DIRECCIÓN RECURSOS MATERIALES, SERVICIOS Y ADQUISICIONES
JUNTA DE ACLARACIONES DE LA LICITACIÓN PÚBLICA NACIONAL GET-LPN-085/2015
REFERENTE A LA ADQUISICIÓN DE EQUIPO DE COMUNICACIÓN Y TELECOMUNICACIONES
PARA LA COORDINACIÓN DE RADIO, CINE Y TELEVISIÓN

HECHOS: SE DIO INICIO CON LAS RESPUESTAS A LAS PREGUNTAS QUE LOS LICITANTES REALIZARON CON ANTERIORIDAD, DE ACUERDO AL PUNTO 7 DE LAS BASES, SIENDO LAS SIGUIENTES: -----

1.- MEDIANTE OFICIO DG/08/125/2015 DE FECHA 19 DE AGOSTO DE 2015, LA CONTRATANTE LA COORDINACIÓN DE RADIO, CINE Y TELEVISIÓN, SOLICITA LAS SIGUIENTES MODIFICACIONES, ASÍ MISMO PROPORCIONA UN ADDENDUM, EL CUAL QUEDA PLASMADO EN EL ACTA Y EN ESTE MOMENTO SE ENTREGA EN LOS DISPOSITIVOS USB PROPORCIONADOS POR LOS LICITANTES.

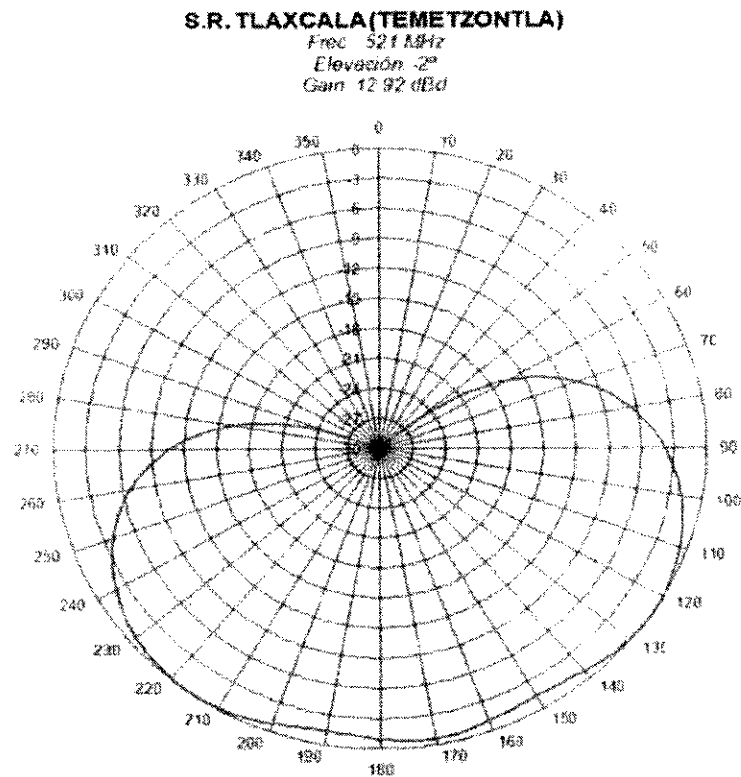
RESPUESTA	CHECAR ADDENDUM DE LA PARTIDA. SE INCLUYEN INMEDIATAMENTE DESPUÉS DE LA DESCRIPCIÓN DEL SISTEMA RADIADOR EN LA MISMA PARTIDA.
22	REFERENCIA	ANEXO 1 A PARTIDA 5,6 Y 7
	PREGUNTA	SE PIDE GANANCIA DEL SISTEMA DE 6 DB, ESO INDICA QUE YA HAY SE TIENE UN ARREGLO ESPECÍFICO DE LOS PANELES; ¿LA PROPUESTA DEL SISTEMA RADIADOR SE DEBE DE APEGAR A LA GANANCIA DE 6 DB O A ALGÚN ARREGLO EN ESPECÍFICO?
	RESPUESTA	CHECAR ADDENDUM, LA GANANCIA DEBE SER DE 12.9 DB SE INCLUYEN INMEDIATAMENTE DESPUÉS DE LA DESCRIPCIÓN DEL SISTEMA RADIADOR EN LA MISMA PARTIDA.
23	REFERENCIA	ANEXO 1 A PARTIDA 5,6 Y 7
	PREGUNTA	SOLICITAN QUE EL SISTEMA RADIADOR INCLUYA ADEMÁS HERRAJES Y COMPLEMENTOS; ESTOS HERRAJES SE REFIEREN A LOS DE MONTAJE DE LOS DISTRIBUIDORES?, POR FAVOR ACLARAR. ¿QUÉ TIPO DE CONECTOR SE REQUIERE A LA ENTRADA DEL DISTRIBUIDOR PRINCIPAL?

5	SISTEMA	1	SISTEMA RADIADOR DE RADIOFRECUENCIA (ANTENA) EN BANDA IV PARA CANAL 22 DE TELEVISIÓN DIGITAL TERRESTRE, DE 8 PANELES DIRECCIONALES ACOPLADOS Y ARREGLOS DE MODO TAL QUE CUBRAN LOS DIAGRAMAS DE COBERTURA TERRESTRE ADJUNTOS, GANANCIA POR SISTEMA DE 6 DB, IMPEDANCIA DE 50 OHMS. INCLUYE LATIGUILLOS, DISTRIBUIDOR DE POTENCIA SIMÉTRICO, DIAGRAMA DE MONTAJE Y DESCRIPCIÓN DE CONEXIONES, ADemás DE HERRAJES Y COMPLEMENTOS. (SITIO TEMETZONTLA). MARCAS SUGERIDAS: JAMPRO, RYMSA, MOYANO, ETC. <u>ADDEND</u> <u>UM</u> <u>PARTIDA</u> <u>5 ANEXO</u> <u>1-A</u> <u>MODIFIC</u> <u>ACIÓN:</u> Ganancia del sistema: 12.9 dBd.

SE
AGREG
AN: Conector de entrada RF al sistema (Distribuidor de potencia) en Flange Hembra 1-5/8"EIA.

Herrajes de montaje en torre arriostrada con pierna de 2" cédula 40. Galvanizados. Nota: Dado que la instalación será por cuenta propia, especificar medidas de herrajes no suministrados para atacar sistema contra torre.
